**OGGETTO:** Sistema Tramviario Fiorentino - Realizzazione della Linea 3 Il lotto: tratta Libertà Bagno a Ripoli (Linea 3.2.1) - Progetto Definitivo. Procedura di verifica di assoggettabilità a V.I.A. ai sensi dell'art.19 del D.Lgs 152/2006 e art. 48 della L.R. 10/2010 avviata dalla Direzione Ambiente del Comune di Firenze in data 23/10/2019. Delibera Giunta Comune di Firenze n. 394 del 20/10/2020 di non assoggettabilità a V.I.A. con prescrizioni - Verifica di ottemperanza ai sensi dell'art. 55 della L.R. 10/2010 e art. 28 del D. Lgs 152/2006 di competenza della Direzione Nuove Infrastrutture e Mobilità. ESITO DELLA VERIFICA.

#### **VERIFICA DI OTTEMPERANZA**

**Figura 1** - Flussogramma privato nello scenario di progetto BAR 2023 con indicazione dei livelli di saturazione. Simulazione macro ante-prescrizioni (Figura 24 elaborato FL32-PD-STT-RL001-0B Settembre 2019)

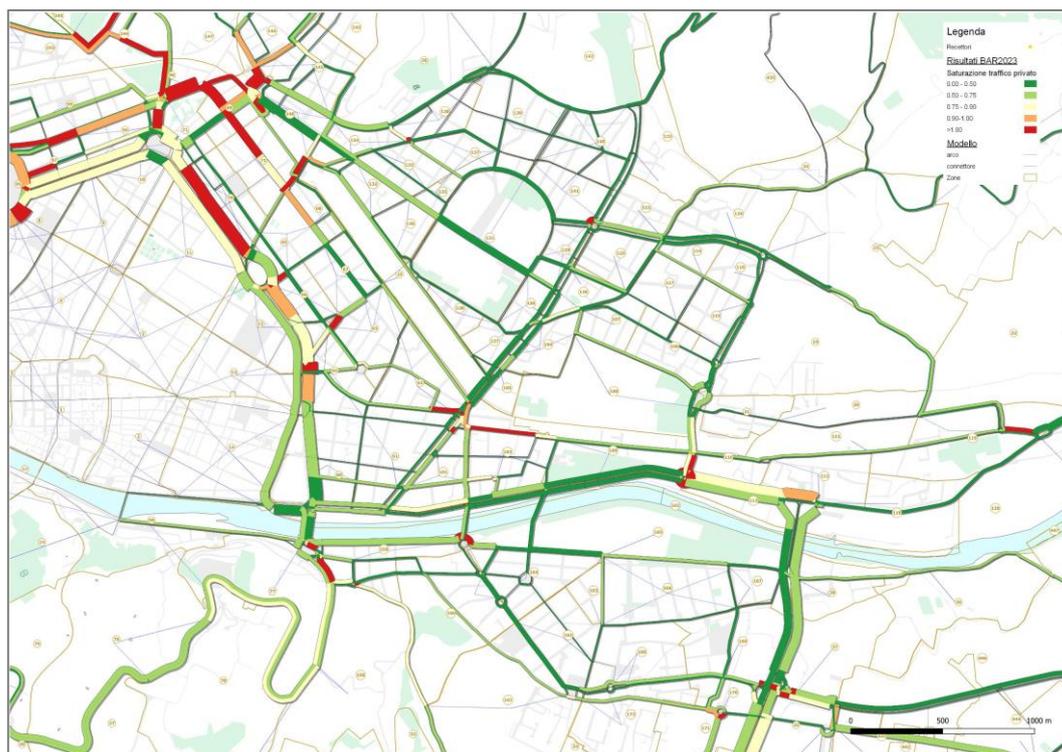
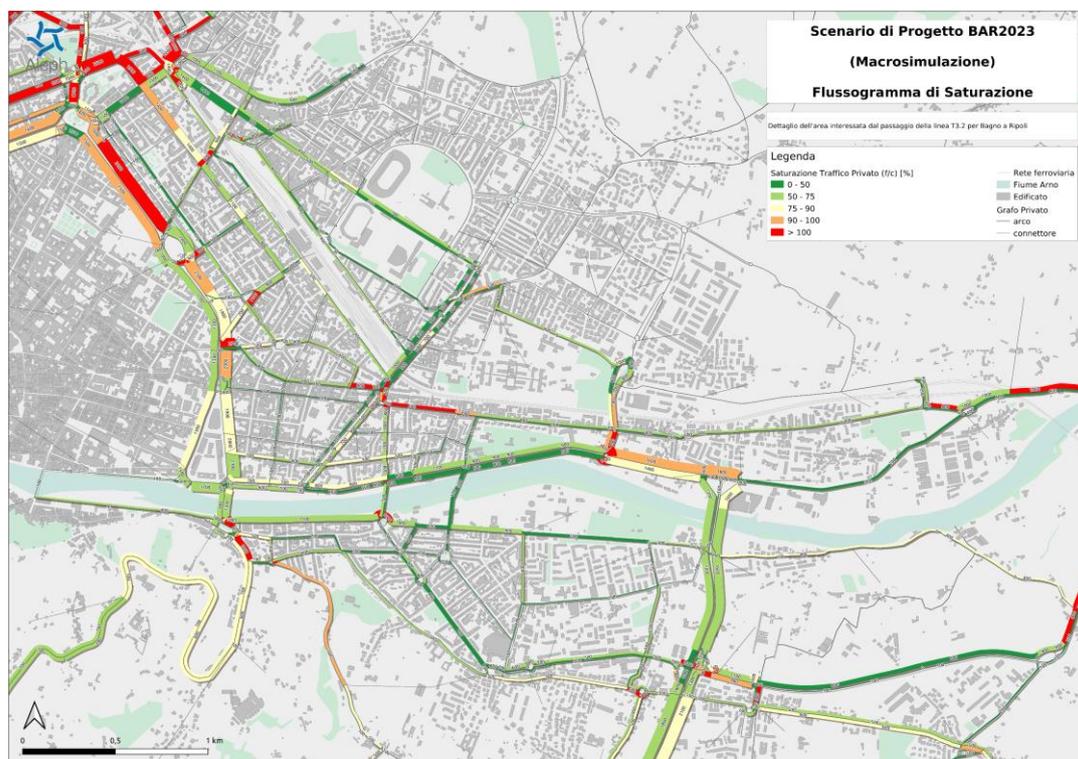
Di seguito si riportano i flussogrammi di saturazione presenti negli elaborati FL32-PD-STT-RL001-0D (simulazione post-prescrizioni) e FL32-PD-STT-RL001-0B (simulazione ante-prescrizioni) da cui risulta la sostanziale equivalenza dal punto di vista dalla macrosimulazione dei due scenari progettuali BAR2023 differenti solo per la sezione del nuovo ponte sull'Arno.

In tal senso è comprensibile come la riduzione di sezione trasversale del nuovo Ponte non determini modifiche rilevabili a livello di macrosimulazione, in quanto non agisce sui due fattori che determinano in via prioritaria il riassetto degli spostamenti dell'utenza.

**Figura 5** – Livelli di servizio della rete nello Stato di progetto BAR2023 come risultante dalla microsimulazione. Situazione ante-prescrizioni (Elaborato FL32-PD-STT-RL002-0A- Settembre 2019)

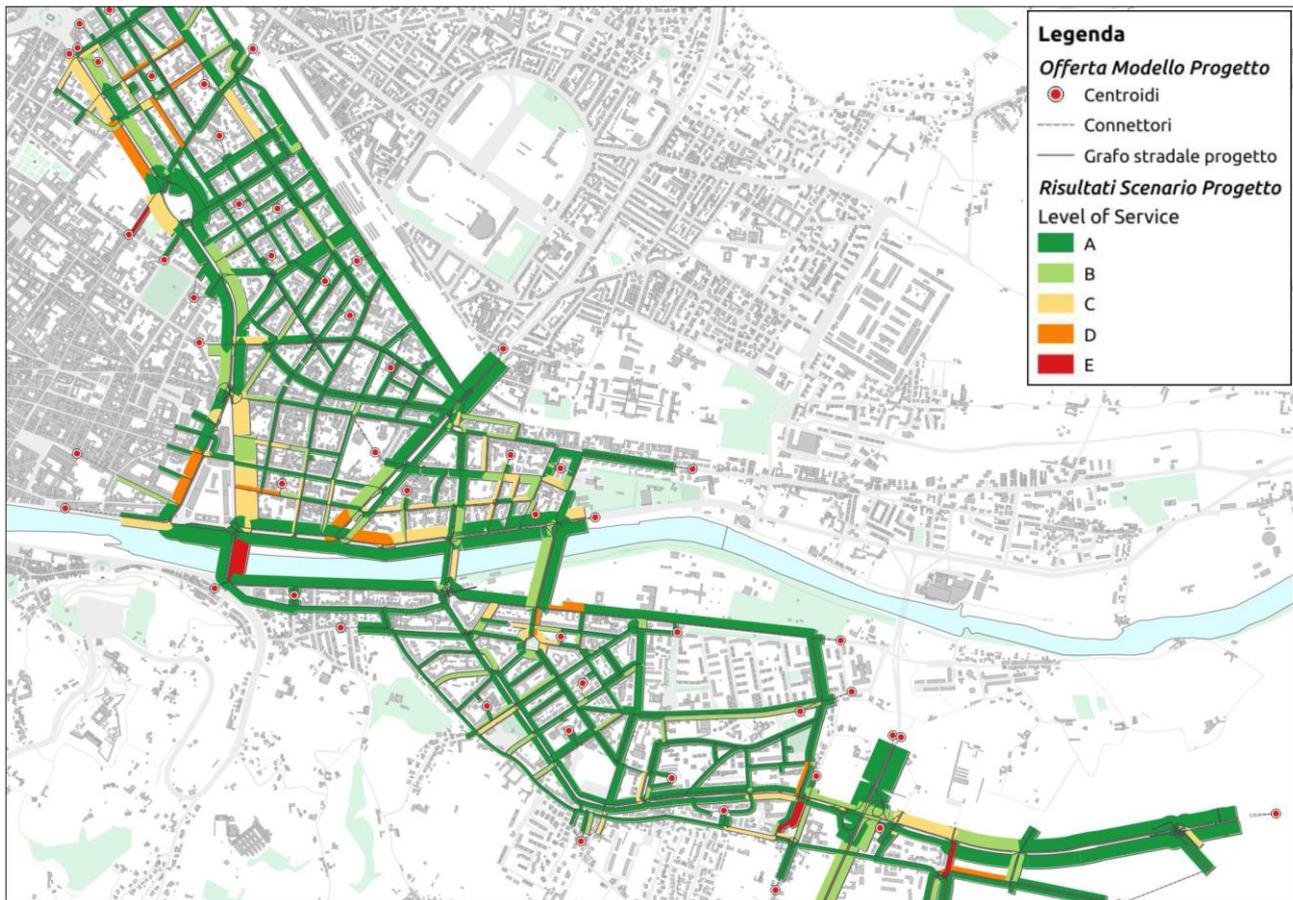
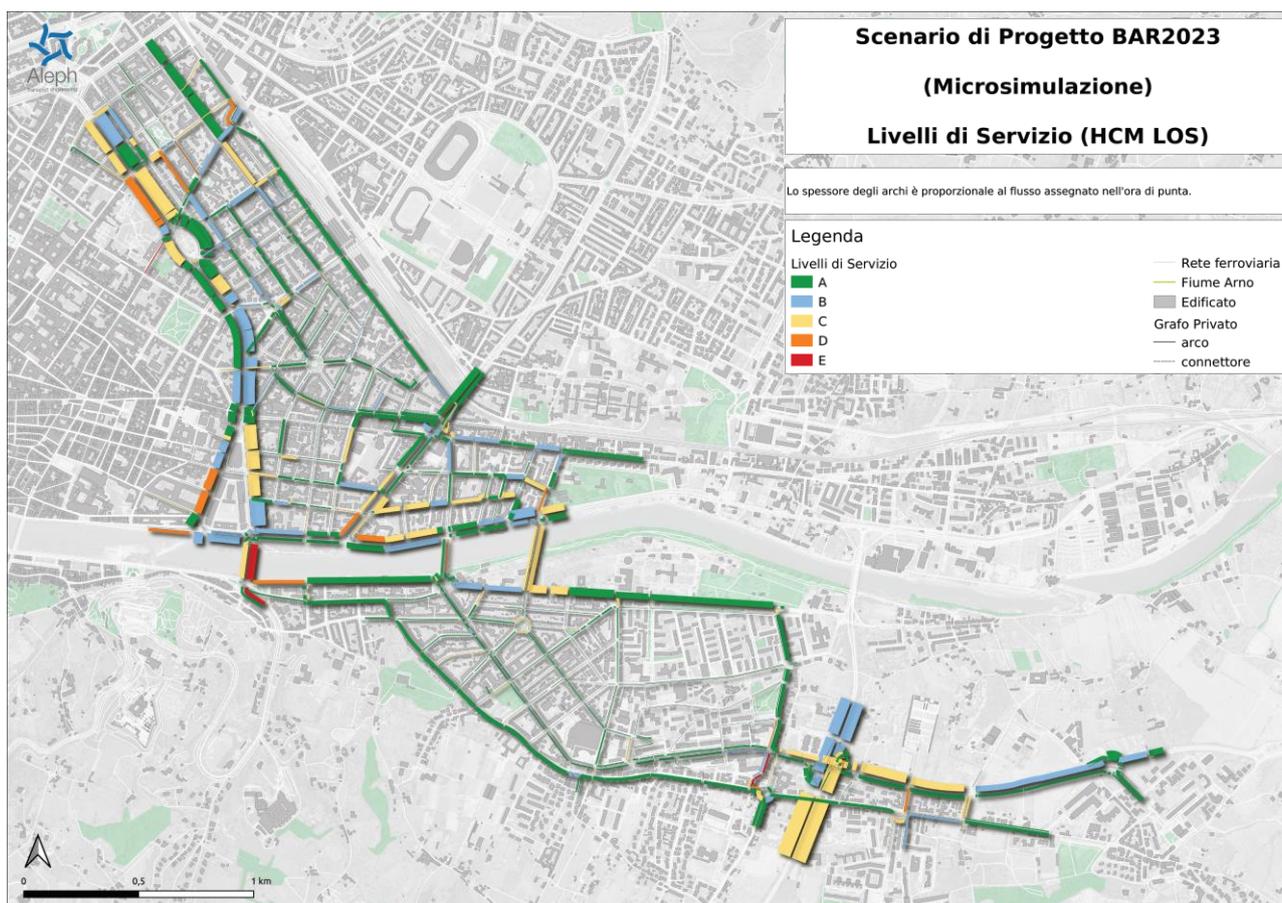
Nella precedente Tabella 3 di raffronto dei risultati della microsimulazione sono evidenziati in verde gli archi stradali per i quali nella soluzione progettuale post-prescrizioni (Ponte Nuovo ad una corsia in direzione uscita città) si riscontrano Livelli di Servizio migliori di quelli emersi nella situazione progettuale ante-prescrizioni (Ponte Nuovo a due corsie in direzione uscita città), mentre sono evidenziati in rosso gli archi per i quali si osserva un peggioramento del Livello di servizio. Il colore nero è utilizzato invece per quegli archi il cui Livello di servizio rimane invariato nelle sue soluzioni progettuali.

In primis occorre osservare che nessun arco stradale nello scenario progettuale definitivo (post-prescrizioni) assume Livello di servizio non accettabile in base alle norme (Lds F) e che gli archi caratterizzati da un valore al limite dell'accettabilità (Lds E) sono i medesimi che si avevano nella configurazione progettuale ante-prescrizioni (Ponte S. Niccolò in direzione Viale Amendola e Via Danimarca).

**Figura 7** – Confronto fra i due scenari dello stato di progetto BAR2023 relativamente alla porzione di rete a Nord dell’Arno. (N.B. l’azzurro nella immagine di destra equivale al verde chiaro nella immagine di sinistra)

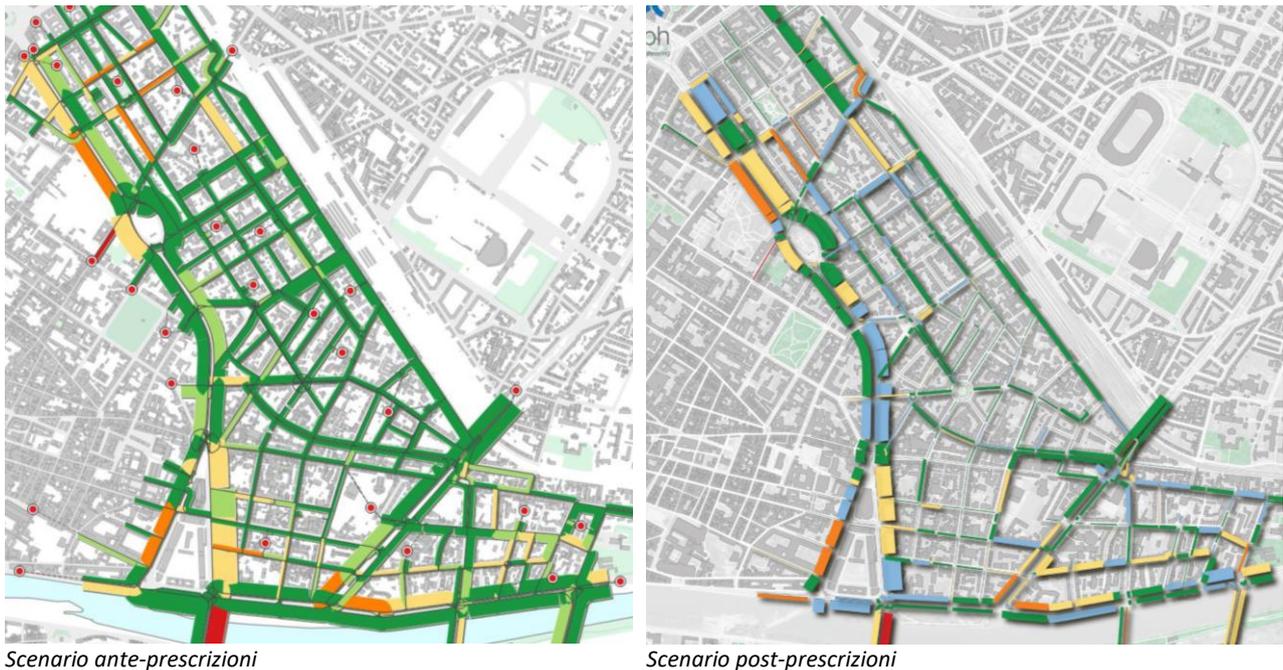
Dal confronto si osserva un comportamento pressoché identico nei due scenari sia della rete principale di deflusso urbano (viali di circonvallazione e viabilità parallele alla ferrovia) che dei lungarni di riva destra, con le principali carenze del Livello di servizio localizzate nel Viale Matteotti in direzione di Piazzale Donatello, nella parallela Via dei Della Robbia, nel Viale Giovane Italia e nell’ultimo tratto di Via Piagentina, per quanto attiene la direzione uscita città (Lds D). In direzione ingresso città, l’unico punto di attenzione per il livello di servizio è invece localizzato sul Lungarno Colombo in prossimità dell’intersezione con Via Piagentina.

Considerato che non si rilevano differenze significative fra i due scenari, si può affermare che la riduzione di corsie sul Ponte Nuovo, nello scenario progettuale post-prescrizioni, non ha influenza sulle prestazioni della rete viaria nel comparto dei viali di circonvallazione, il più cruciale per la viabilità urbana.
